INFORME TECNICO No.
CONTROL Y SEGUIMIENTO

112-1079

7. Proyecto, Obra o Actividad: ACUEDUCTO MULTIVEREDAL	
8. Nombre del Predio: N.A.	9. Folio de Matricula Inmobiliaria (FMI): N.A.
10. Localización Exacta del Lugar donde se Presenta el Asunto: N.A.

23. OBJETO: Evaluar la información recibida mediante Oficios 131-3331 del 12 de septiembre de 2008 y 131-0853 del 21 de febrero de 2014.

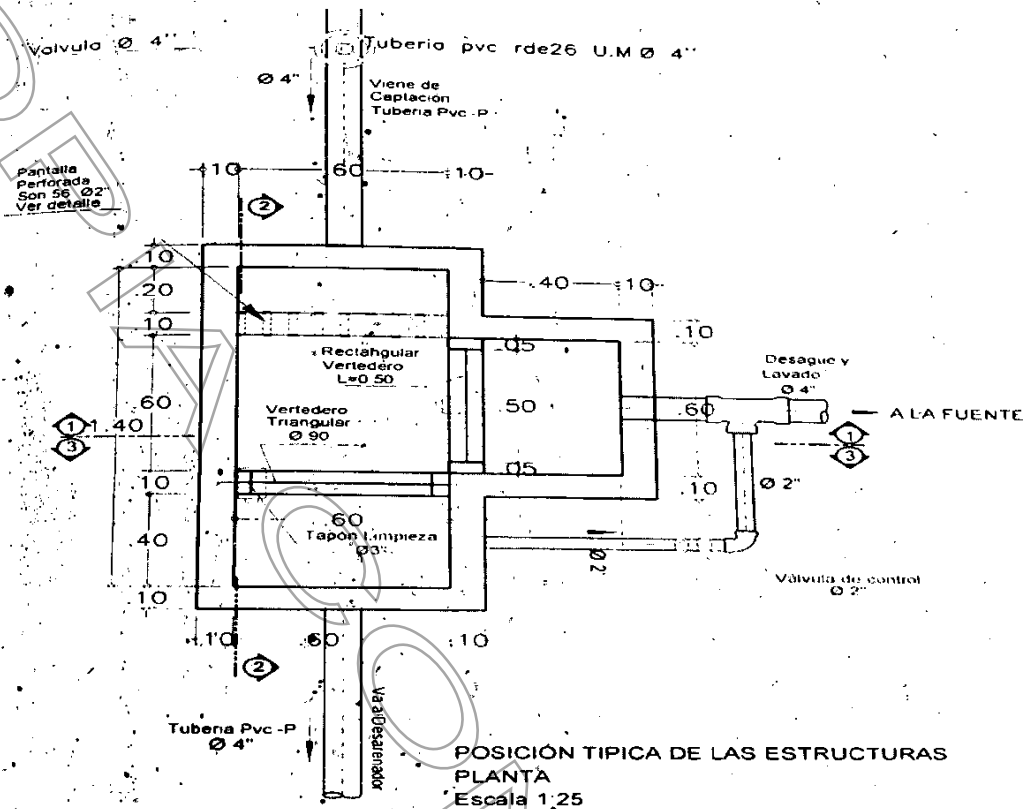
El día 8 de abril de 2014, se realizó visita a las bocatomas con el fin de verificar la construcción y el funcionamiento de las obras de captación y control de caudal, encontrando la siguiente información:

- Se encontraron construidas las obras de captación y control de caudal en las fuentes Chorrera No.1, Chorrera No.2, Chorrera No.3 y Chorrera No.4.
- Se le realizó aforo al caudal captado en cada uno de los vertederos (época de verano), encontrando que la oferta de la fuente para el día de la visita es inferior al caudal otorgado, ya que solamente la fuente La Chorrera 1 tenía caudal remante. Los resultados se presentan en la siguiente tabla:

FUENTE	CAUDAL AFORADO (L/s)	CAUDAL OTORGADO (L/s)
Chorrera 1	2.96	4.70
Chorrera 2	0.57	1.69
Chorrera 3	0.28	0.52
Chorrera 4	0.57	0.75

- Se evidencia que en época de verano las fuentes poseen un caudal inferior al otorgado.
- Es factible aprobar las obras de captación y control de caudal implementadas en las fuentes Chorrera No.1, Chorrera No.2, Chorrera No.3 y Chorrera No.4, por parte del Acueducto Multiveredal Carmin, Cuchillas, Mampuesto y Anexos.

- Aprobar las obras de captación y control construidas en las fuentes Chorrera No.1, Chorrera No.2, Chorrera No.3 y Chorrera No.4, por parte de LA CORPORACIÓN ACUEDUCTO MULTIVEREDAL CUCHILLAS, CARMIN, MAMPUESTO Y ANEXOS, del municipio de Rionegro, a través de su representante legal Nicolás Restrepo Amaya, consistentes en:

Chorrera 1: Vertedero triangular 90°, h = 10.7 cm, Q = 4.70 L/s.
Chorrera 2: Vertedero triangular 90°, h = 7.1 cm, Q = 1.69 L/s.
Chorrera 3: Vertedero triangular 45°, h = 6.3 cm, Q = 0.52 L/s.
Chorrera 4: Vertedero triangular 45°, h = 7.3 cm, Q = 0.75 L/s.
